台胞社区一期(不含 6#栋上部部分)项目竣工 规划条件核实公示

台胞社区变更公示

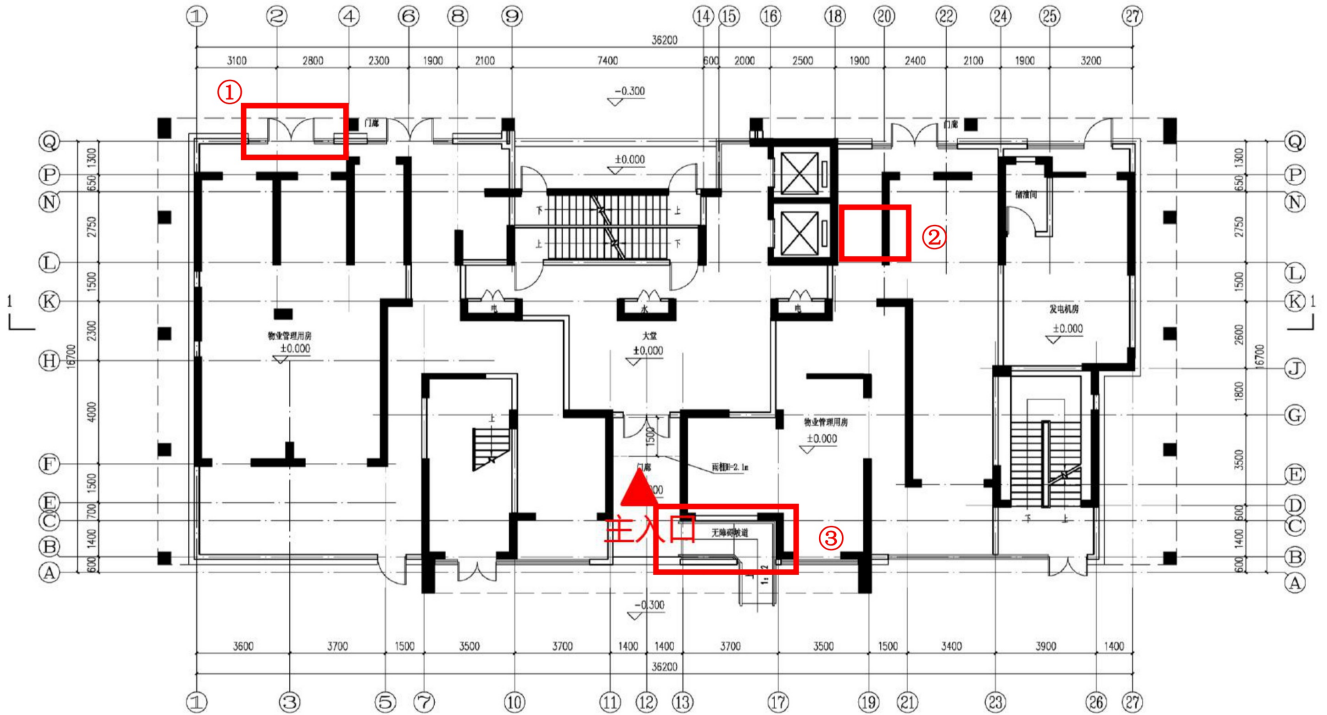
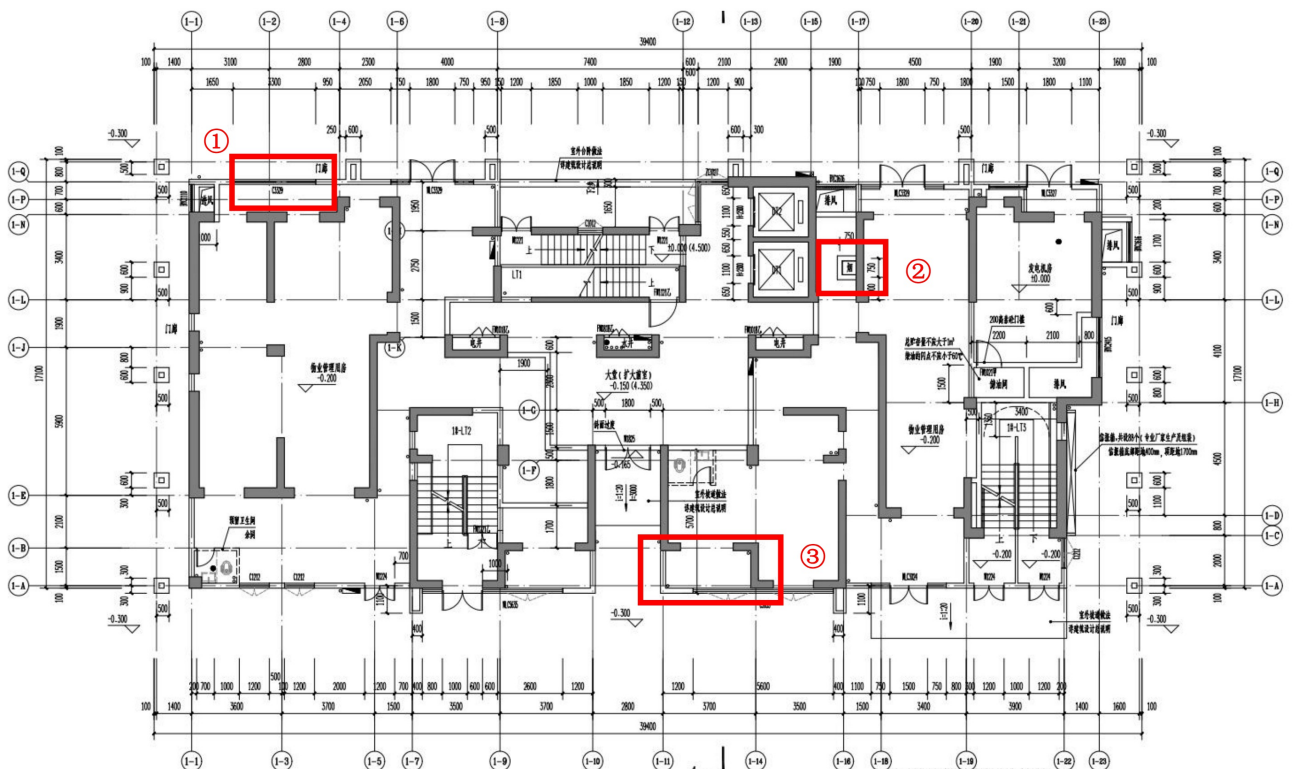
- ①1#栋一层Q轴交1轴至4轴处审批开门位置调整为落地窗，门廊功能取消；
调整原因：原审批开门位置进门面对墙体，不便于使用，故优化调整为落地窗，更具美观及实用性。
- ②1#栋一层至二十五层L轴至N轴交20轴处增建烟囱（一层发电机房使用）；
调整原因：因一层发电机房通风需求，一层至二十五层增建烟囱。
- ③1#栋一层C轴交13轴-17轴处取消原审批的无障碍坡道，并将原审批无障碍坡道空间围合至物业管理用房使用。
调整原因：1#栋一层主入口已采用无障碍通道做法，与原审批的无障碍坡道功能重复，故优化取消原审批无障碍坡道，并考虑整体空间利用，将原审批的无障碍坡道空间围合至物业管理用房使用。

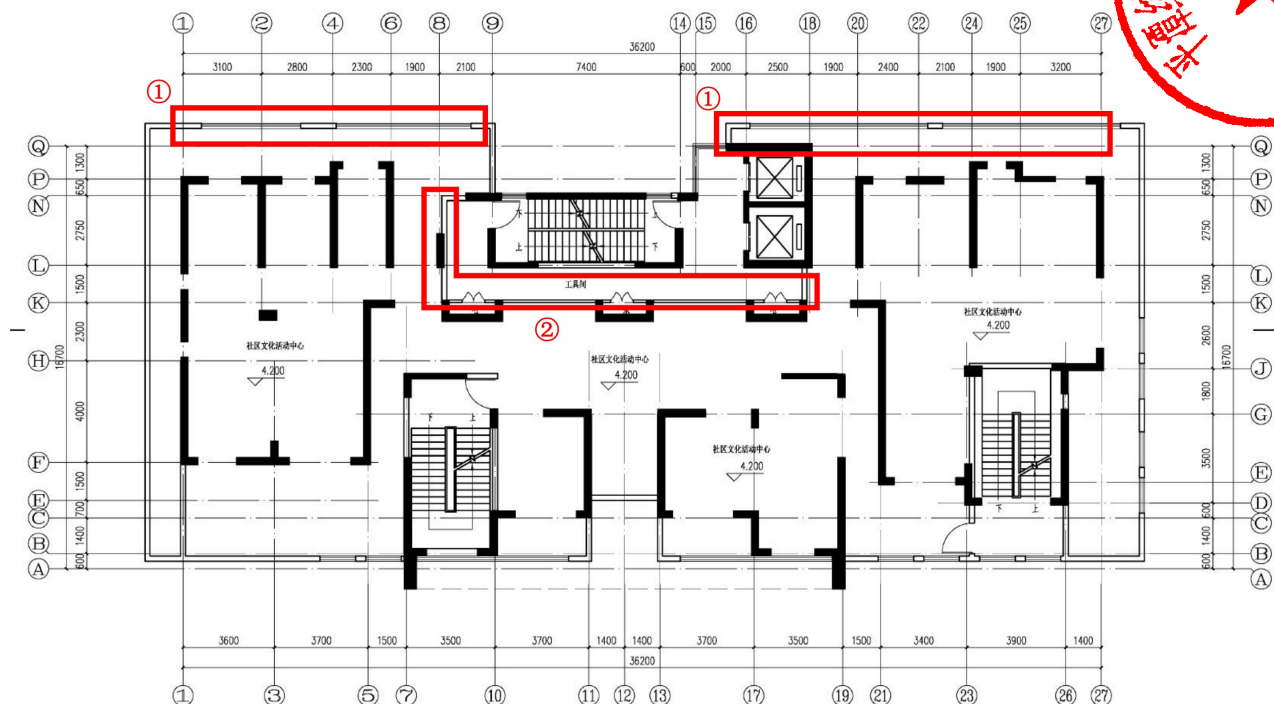
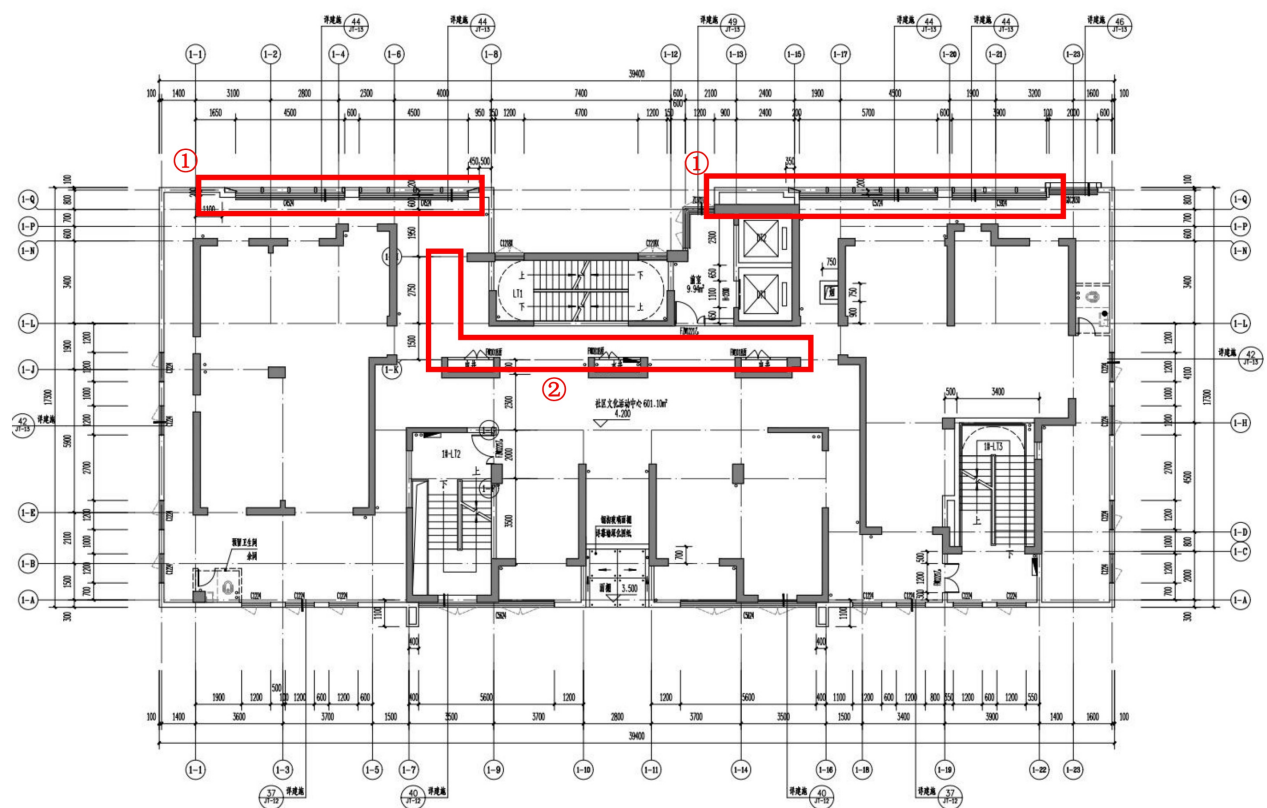
2、①1#栋二层 Q 轴以北交 1 轴至 9 轴墙体南移 0.2m, Q 轴以北交 18 轴至 27 轴墙体南移 0.2m, Q 轴交 16 轴至 18 轴部分 (电梯北侧) 原审批社区文化活动中心局部变为封闭空间;

②1#栋二层及三层核心筒边上原审批工具间取消, 原审批工具间的空间围合至社区文化活动中心使用。

调整原因: 为配合楼栋外立面造型及幕墙的安装固定需要, 墙体配合南移 (内退); 且因墙体南移 (内退) 导致 Q 轴交 16 轴至 18 轴部分 (电梯北侧) 局部空间不便出入, 无实际使用功能, 为规避进出该局部空间可能产生的受困安全风险, 将该局部空间封闭;

调整原因: 原审批工具间均设置隔墙, 不利于社区文化活动空间到达电梯前室及楼梯疏散通道, 故设计优化调整将原审批工具间空间围合至社区文化活动中心使用, 即取消原审批工具间, 并考虑空间利用, 将取消的原审批工具间空间围合至社区文化活动中心使用。

调整前（以 2#栋例）：

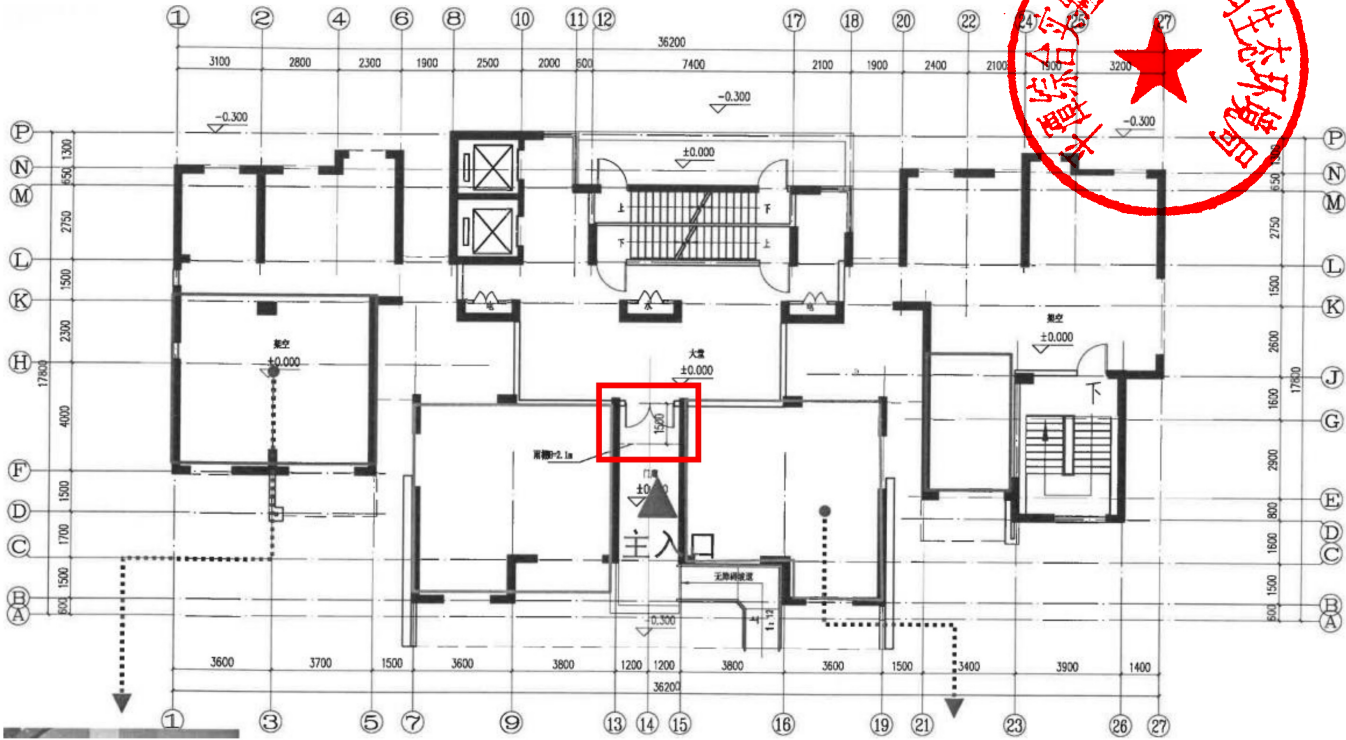
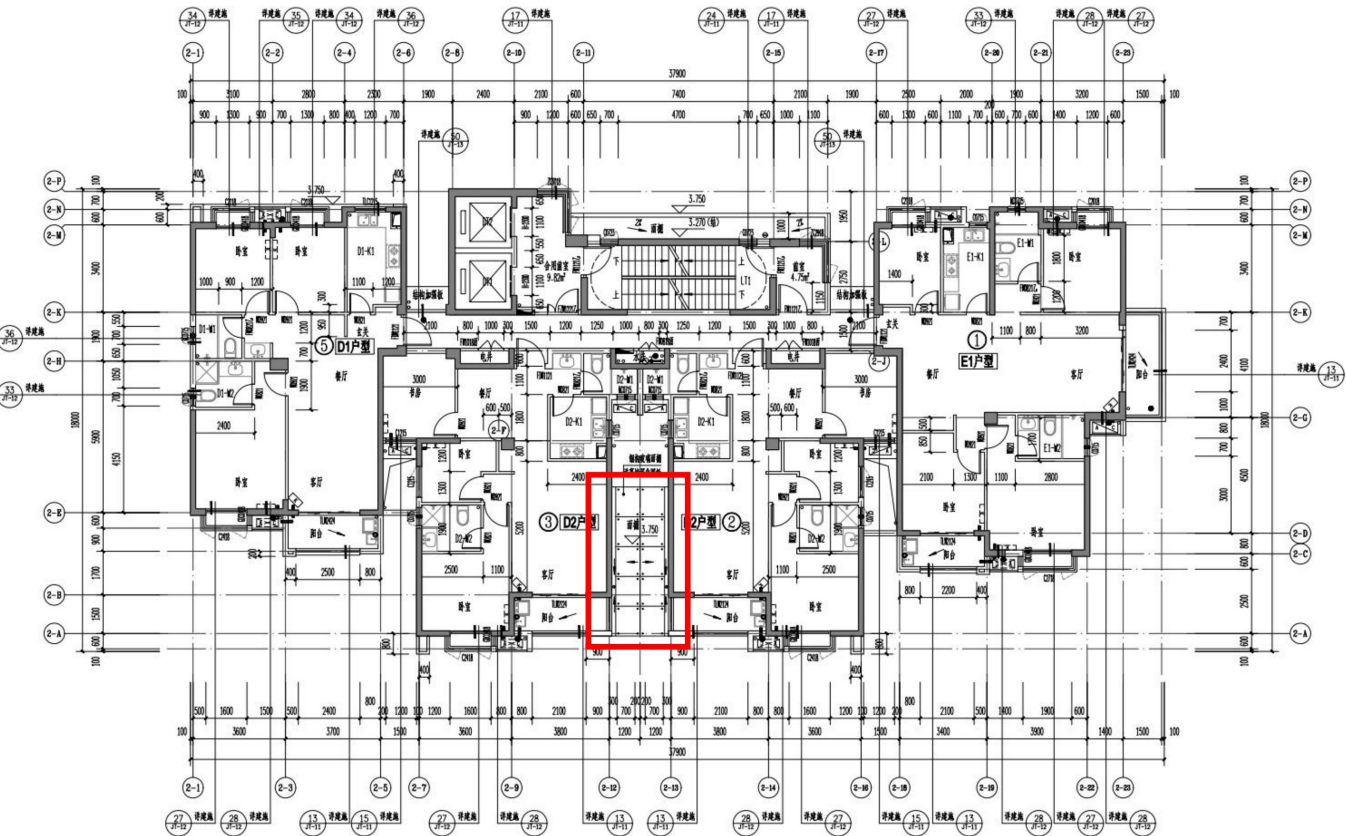
3、2#栋一层门廊处原审批雨棚长度为 1.5m，实地建设雨棚长度扩大为 5.9 米；3#栋一层门廊处原审批雨棚长度为 1.5m，实地建设雨棚长度扩大为 4.3 米、5#栋一层门廊处原审批雨棚长度为 1.5m，实地建设雨棚长度扩大为 4.1 米。
调整原因：考虑本地多风带雨气候，为强化出入口防雨功能，将相关楼栋门廊处雨棚扩大延伸至大门外墙，使其全覆盖住宅出入口通道，便于业主风雨天气进出主入口。

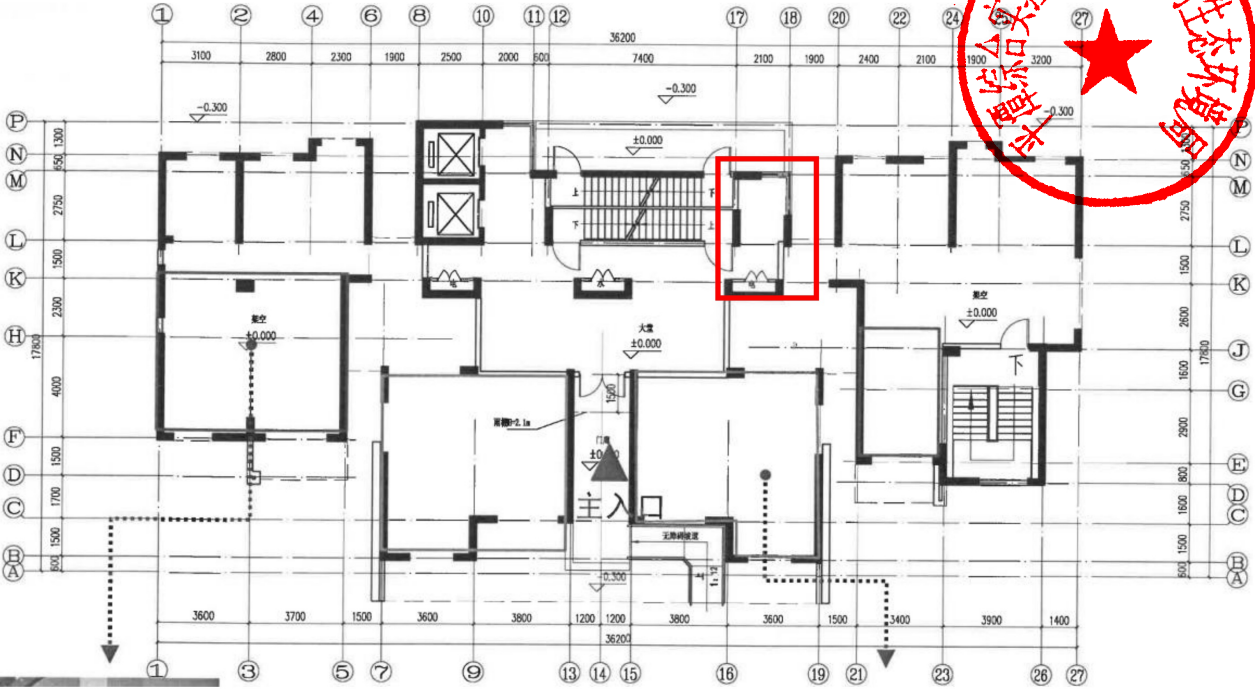
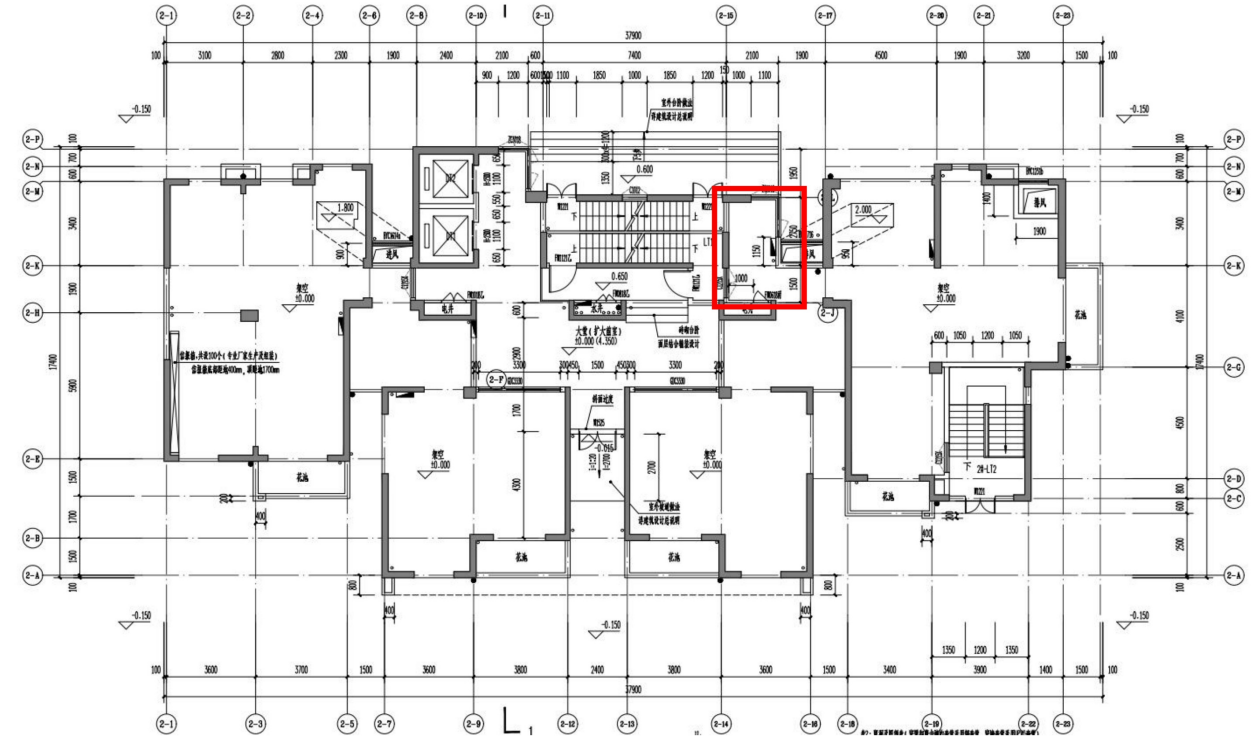
4、2#栋一层 K 轴至 L 轴交 17、18 轴处原审批为大堂空间的西侧增设分隔墙（含窗），东侧局部墙体取消，部分原大堂空间围合至架空。调整原因：该部分空间原审批为向西侧入户大堂开放，但该空间实际使用意义不大，考虑整体的空间利用，西侧增设分隔墙（含窗），东侧局部墙体取消，使得该空间向东侧架空区域开放，增大架空面积，扩大了架空活动空间。

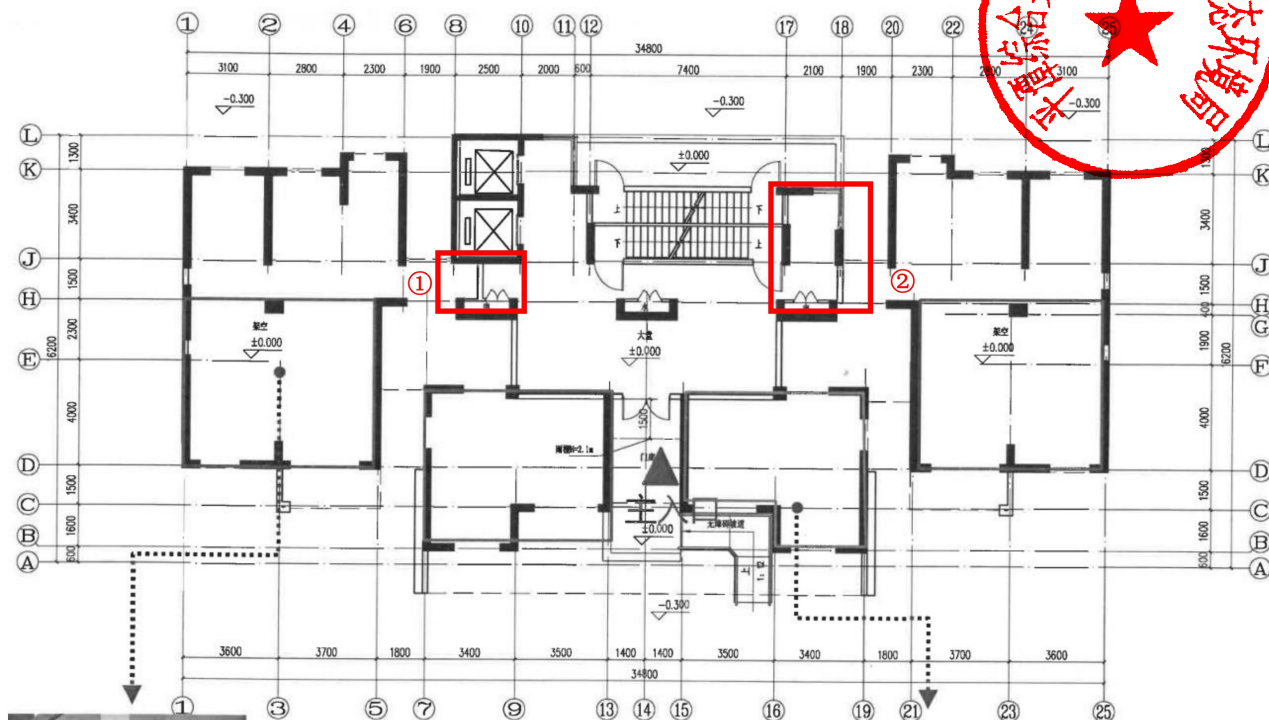
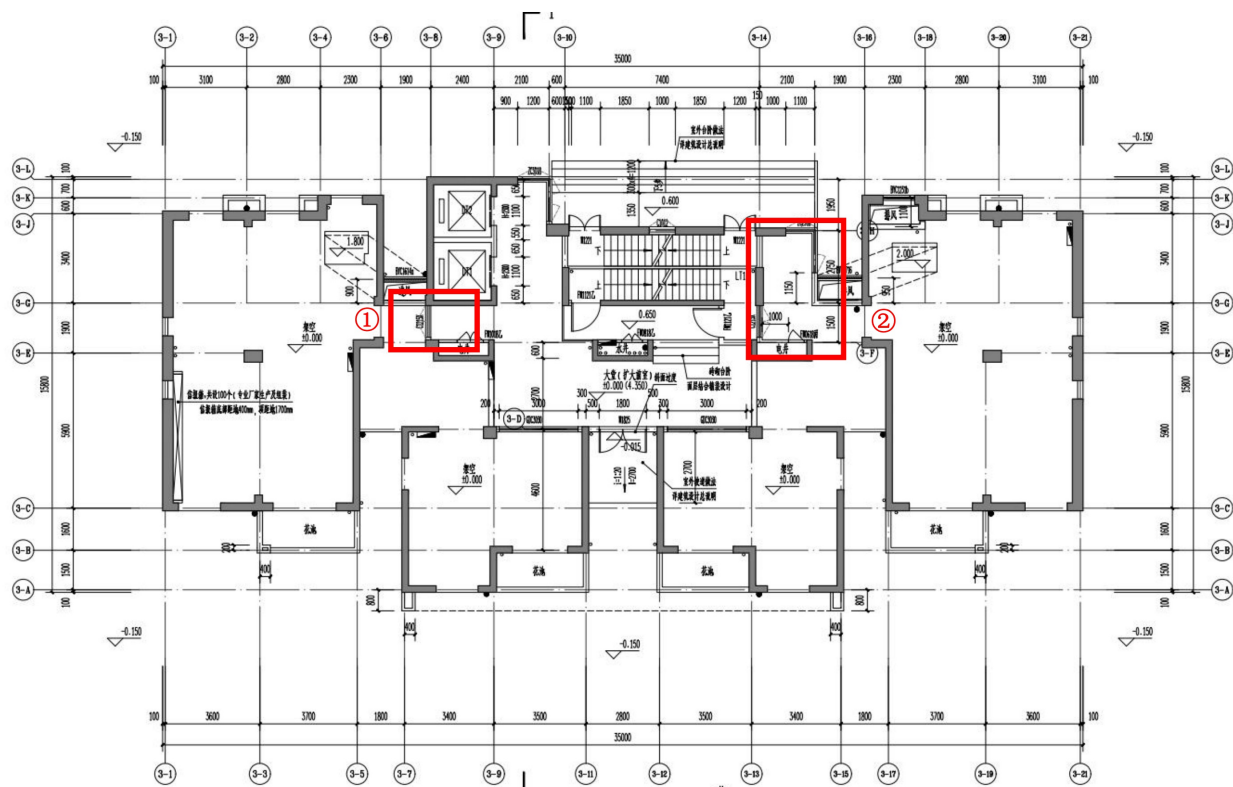
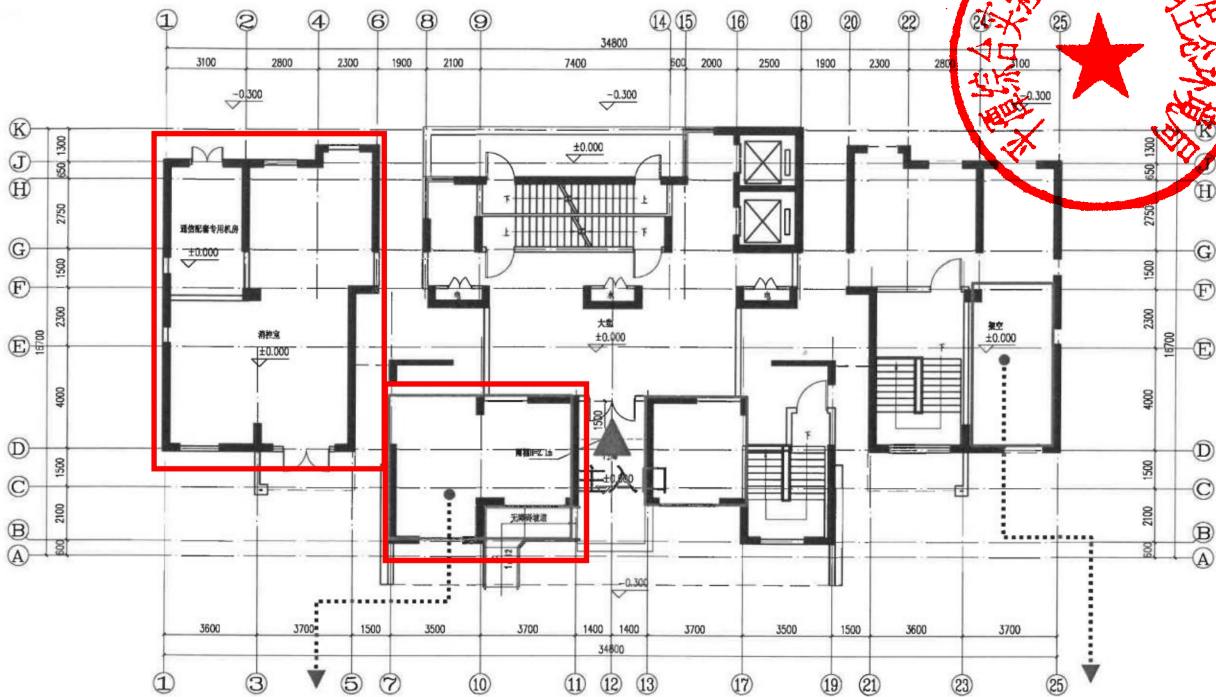
5、①3#栋一层 H 轴交 8 轴原审批墙体向西侧移动 1m:

②3#栋一层 H 轴至 J 轴交 17、18 轴处原审批为大堂空间的西侧增设分隔墙(含窗), 东侧局部墙体取消, 部分原大堂空间围合至架空。

调整原因: 该隔墙原审批位置紧靠电井开门处, 不便电井门户开关, 考虑电井的使用便利性及整体空间划分整齐美观, 将原审批墙体向西侧移动 1m, 与电梯及电井西侧隔墙平齐。

调整原因: 该部分空间原审批为向西侧入户大堂开放, 但该空间实际使用意义不大, 考虑整体的空间利用, 西侧增设分隔墙(含窗), 东侧局部墙体取消, 使得该空间向东侧架空区域开放, 增大架空面积, 扩大了架空活动空间。
